BUITENVELDERTSELAAN 158 AMSTERDAM

4 OKTOBER 2021

DAM
&
PARTNERS
ARCHITECTEN

OPMERKINGEN 25 AUGUSTUS

studie naar horizontaliteit in vijf varianten

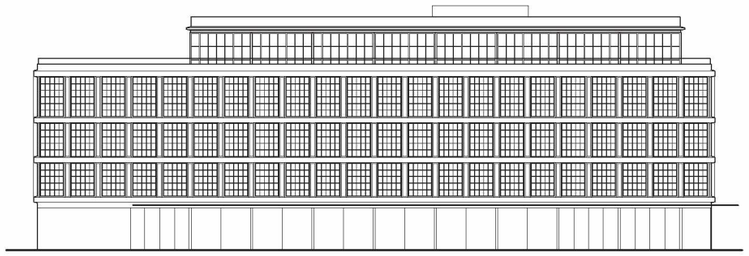
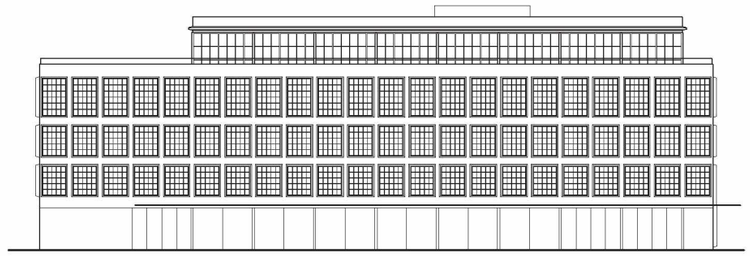
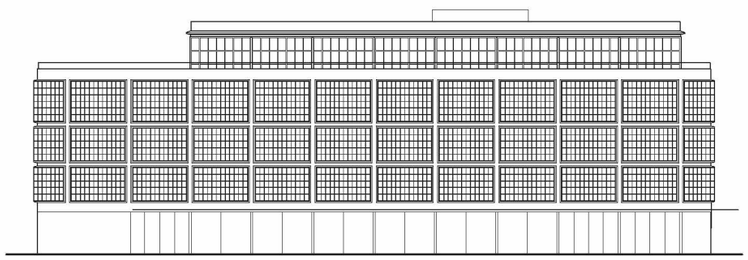
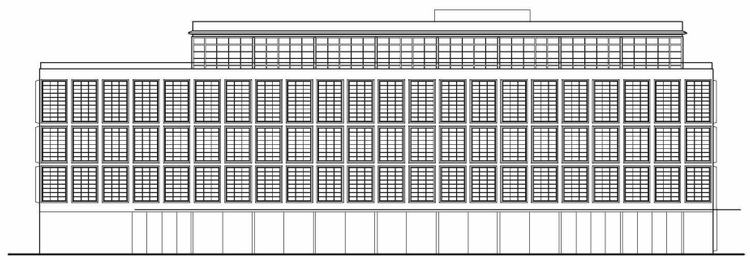
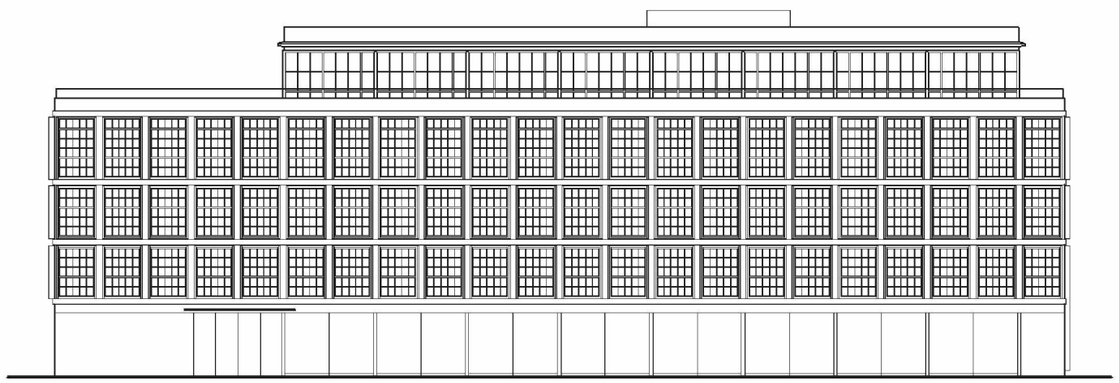
- horizontaliteit van volume n.a.v. locatie

horizontaliteit van huidige volume

✗ *te historiserend volgens voorbeeld*

✗ *vreemde verhoudingen, wordt sloom*

✗ *wordt te lomp*

✗ *intellectueel interessant, maar werkt niet in verschijning*

✓ *het detail, dat rondom de gevel elementen gelijk was, zorgde voor uniformiteit en gebrek aan richting van gevel*

door te ontwerpen op onderscheid tussen horizontaal en verticaal detail krijgt de gevel horizontaliteit op een eigentijdse manier

HOEK LOBBY KANTOREN

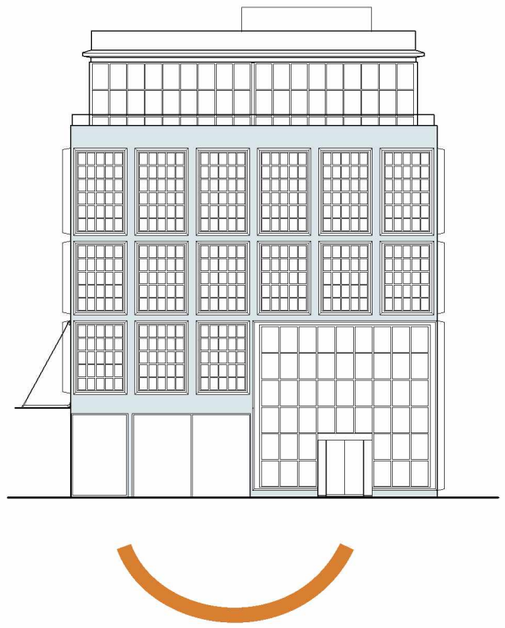
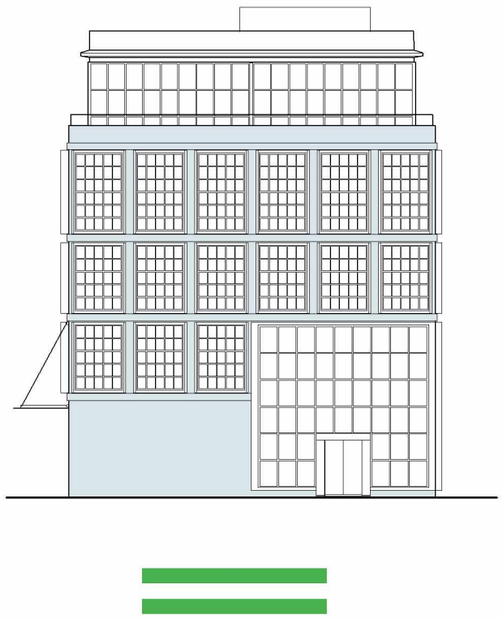
- landen van volume bij hoek lobby

landen van volume

door geometrie wordt hoek breder overhoeks

andere zijde van plint dichtzetten voor evenwicht

LUIFEL

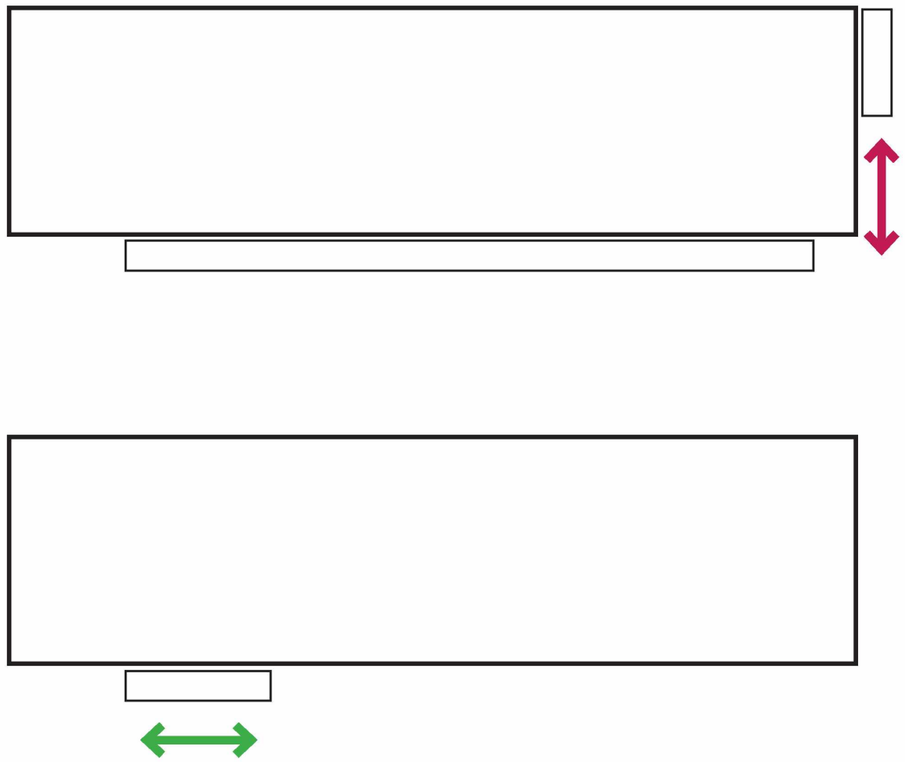
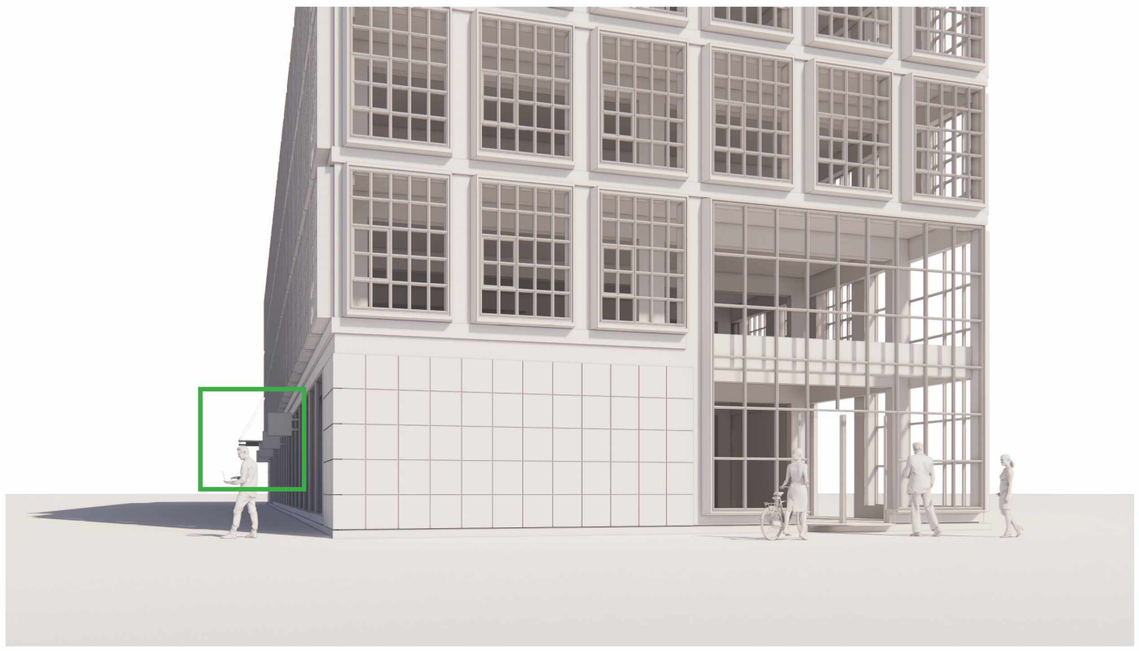
- meer integrale luifel

meer integrale oplossing gewenst

luifel uitsluitend als nadruk entree

extra nadruk entree lobby kantoren
